OPSAMLING AF BRUGERNES KOMMENTARER

B1 fase 2 facadeprinciper - Mursten

DET BIOVIDENSKABELIGE FAKULTET FOR FØDEVARER, VETERINÆRMEDICIN OG NATURRESSOURCER
KØBENHAVNS UNIVERSITET

WITRAZ Arkitekter + Landskab

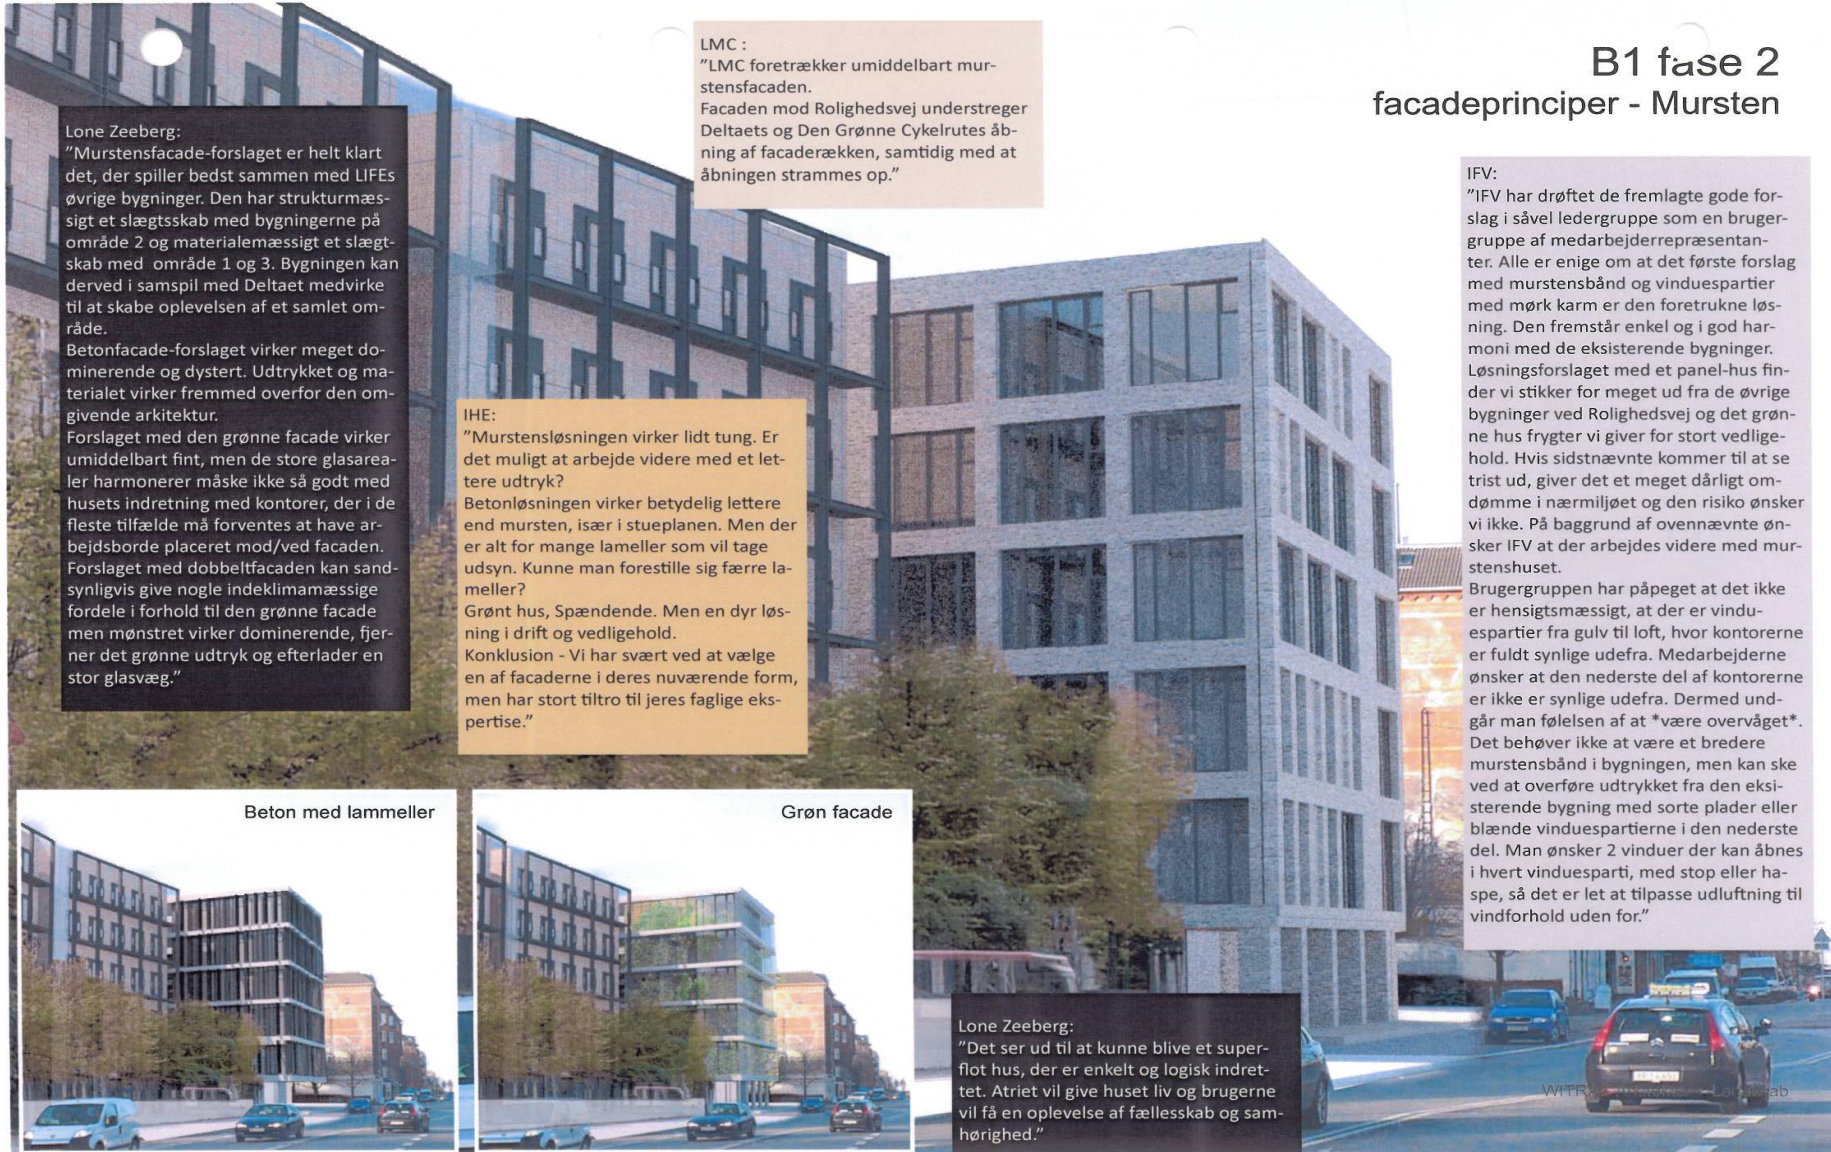
Lone Zeeberg:
"Murstensfacade-forslaget er helt klart det, der spiller bedst sammen med LIFEs øvrige bygninger. Den har strukturmæssigt et slægtsskab med bygningerne på område 2 og materialemæssigt et slægtsskab med område 1 og 3. Bygningen kan derved i samspil med Deltaet medvirke til at skabe oplevelsen af et samlet område.
Betonfacade-forslaget virker meget dominerende og dystert. Udtrykket og materialet virker fremmed overfor den omgivende arkitektur.
Forslaget med den grønne facade virker umiddelbart fint, men de store glasarealer harmonerer måske ikke så godt med husets indretning med kontorer, der i de fleste tilfælde må forventes at have arbejdsborde placeret mod/ved facaden. Forslaget med dobbeltfacaden kan sandsynligvis give nogle indeklimamæssige fordele i forhold til den grønne facade men mønstret virker dominerende, fjerner det grønne udtryk og efterlader en stor glasvæg."

LMC :
"LMC foretrækker umiddelbart murstensfacaden.
Facaden mod Rolighedsvej understreger Deltaets og Den Grønne Cykelrutes åbning af facaderækken, samtidig med at åbningen strammes op."

IHE:
"Murstensløsningen virker lidt tung. Er det muligt at arbejde videre med et lettere udtryk?
Betonløsningen virker betydelig lettere end mursten, især i stueplanen. Men der er alt for mange lameller som vil tage udsyn. Kunne man forestille sig færre lameller?
Grønt hus, Spændende. Men en dyr løsning i drift og vedligehold.
Konklusion - Vi har svært ved at vælge en af facaderne i deres nuværende form, men har stort tiltro til jeres faglige ekspertise."

IFV:
"IFV har drøftet de fremlagte gode forslag i såvel ledergruppe som en brugergruppe af medarbejderrepræsentanter. Alle er enige om at det første forslag med murstensbånd og vinduespartier med mørk karm er den foretrukne løsning. Den fremstår enkel og i god harmoni med de eksisterende bygninger. Løsningsforslaget med et panel-hus finder vi stikker for meget ud fra de øvrige bygninger ved Rolighedsvej og det grønne hus frygter vi giver for stort vedligehold. Hvis sidstnævnte kommer til at se trist ud, giver det et meget dårligt omdømme i nærmiljøet og den risiko ønsker vi ikke. På baggrund af ovennævnte ønsker IFV at der arbejdes videre med murstenshuset.
Brugergruppen har påpeget at det ikke er hensigtsmæssigt, at der er vinduespartier fra gulv til loft, hvor kontorerne er fuldt synlige udefra. Medarbejderne ønsker at den nederste del af kontorerne er ikke er synlige udefra. Dermed undgår man følelsen af at *være overvåget*. Det behøver ikke at være et bredere murstensbånd i bygningen, men kan ske ved at overføre udtrykket fra den eksisterende bygning med sorte plader eller blænde vinduespartierne i den nederste del. Man ønsker 2 vinduer der kan åbnes i hvert vinduesparti, med stop eller hapse, så det er let at tilpasse udluftning til vindforhold uden for."

B1 fase 2
Planer 1:200
4. sal

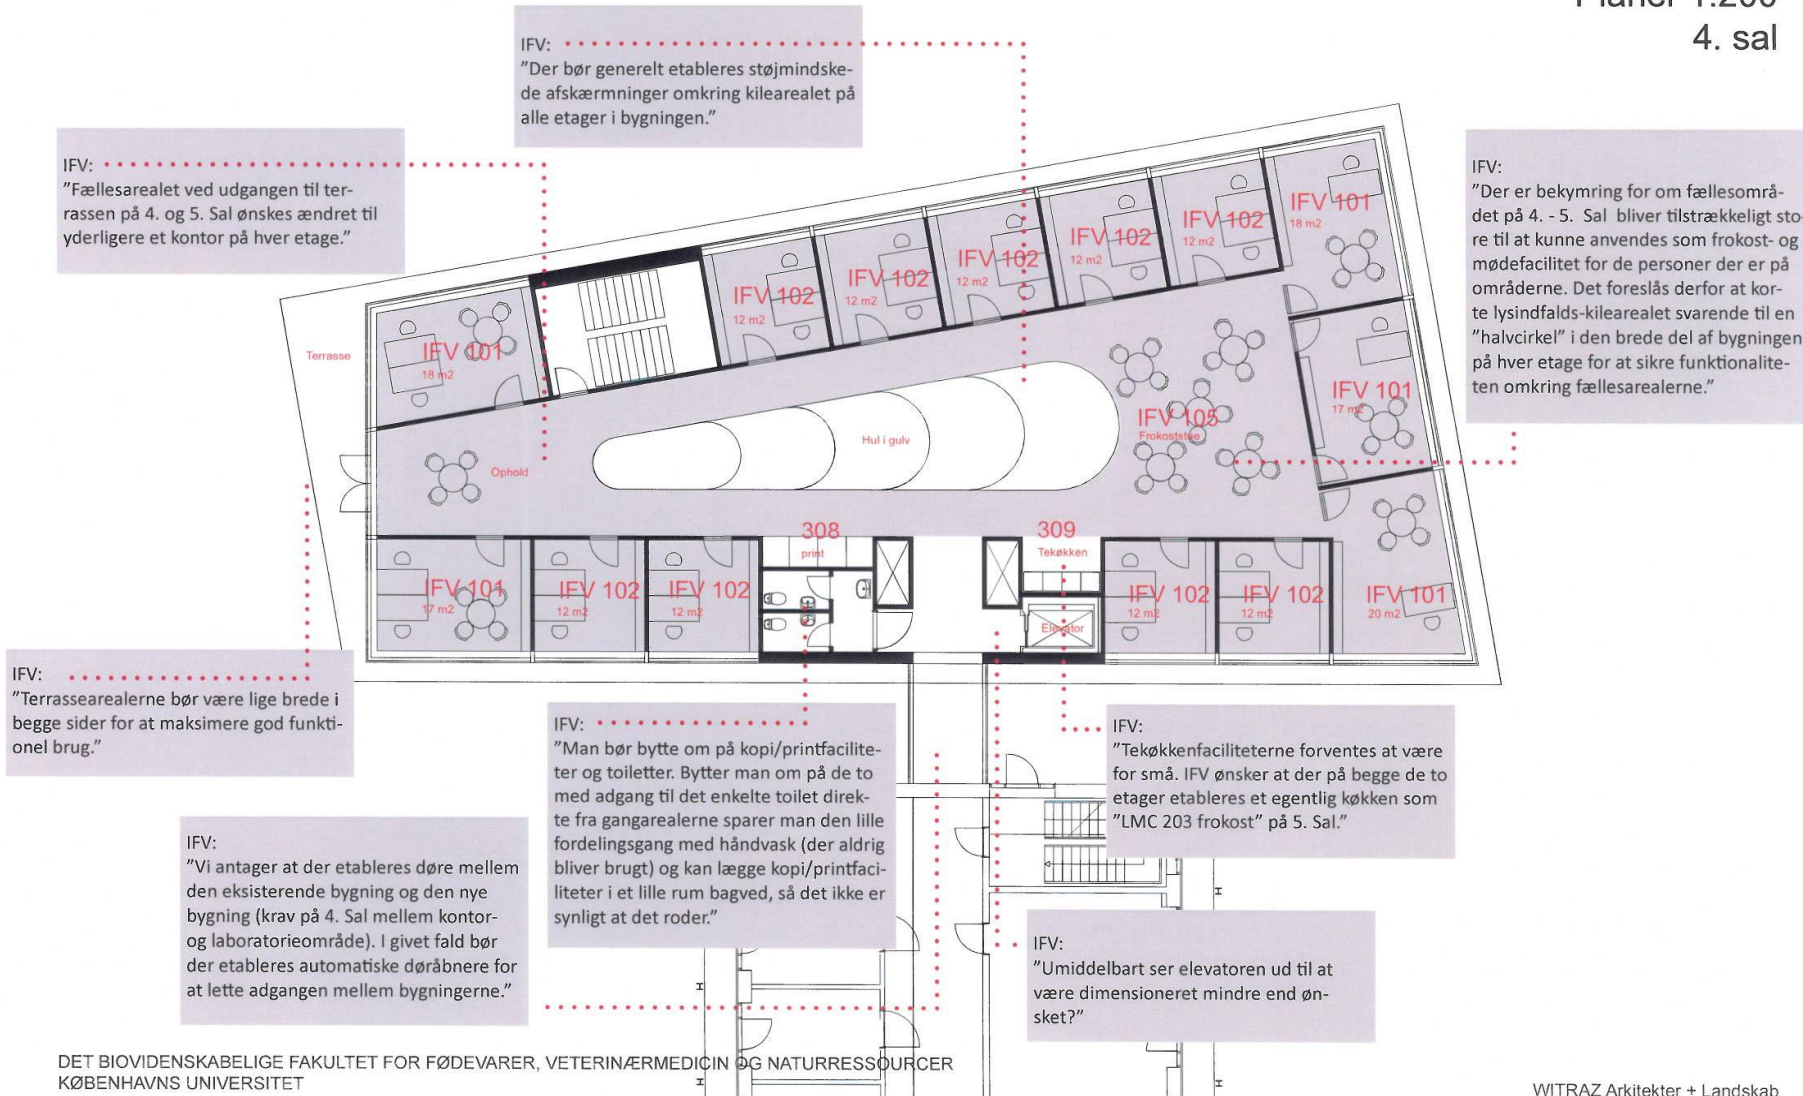
Lone Zeeberg:
"Det ser ud til at kunne blive et superflot hus, der er enkelt og logisk indrettet. Atriet vil give huset liv og brugerne vil få en oplevelse af fællesskab og samhørighed."
